工程指示 / 要求簡箋(E.I.)

工程指示編號：EI / 3842 / 21

工程名稱：天水圍天榮站

工程項目：佛沙窗 鋁料模圖(1 個,修改 X86009)

x86009

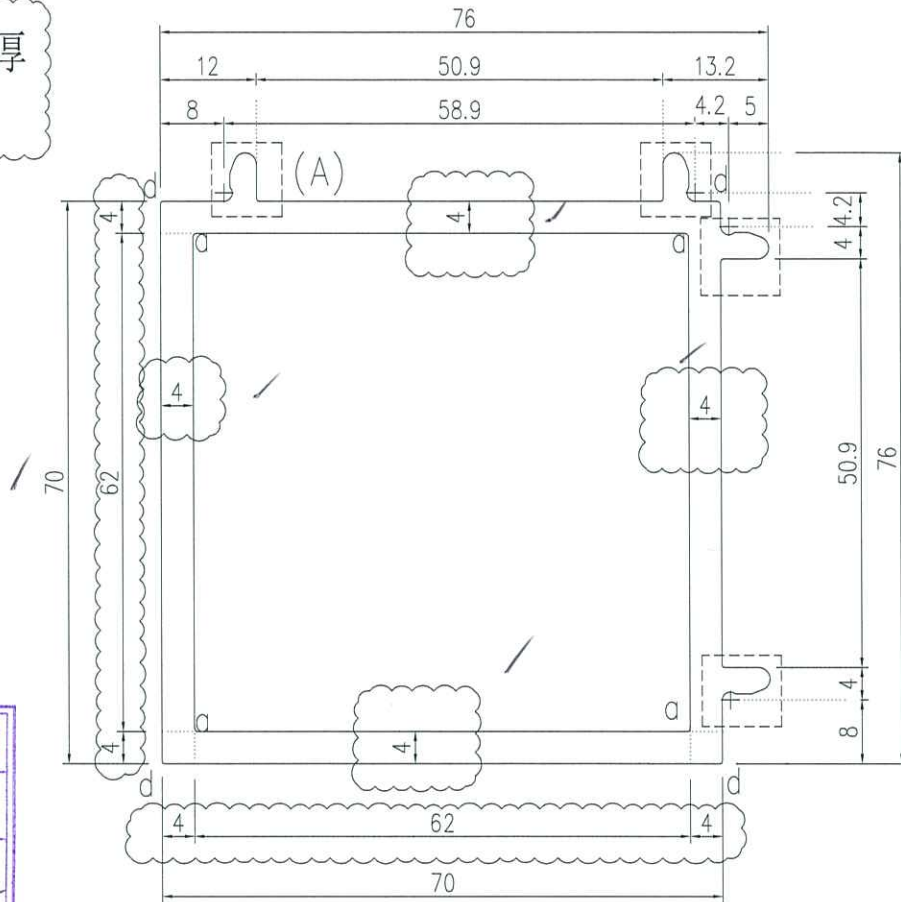
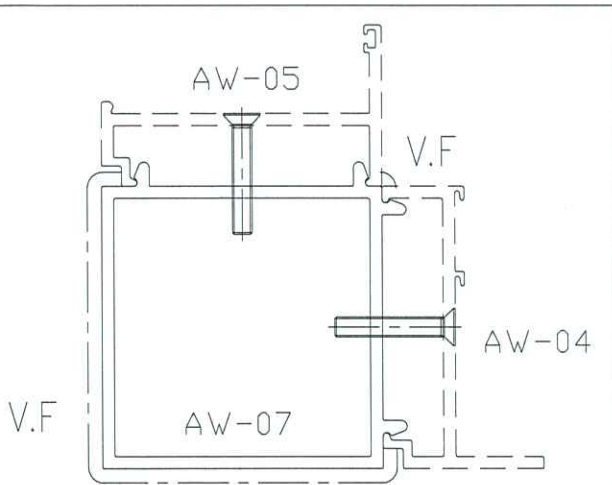
D 版：X86009 修改模圖，已計數，改 4mm 厚，請安排畫模圖

雲線處原3mm厚
現改為4mm厚
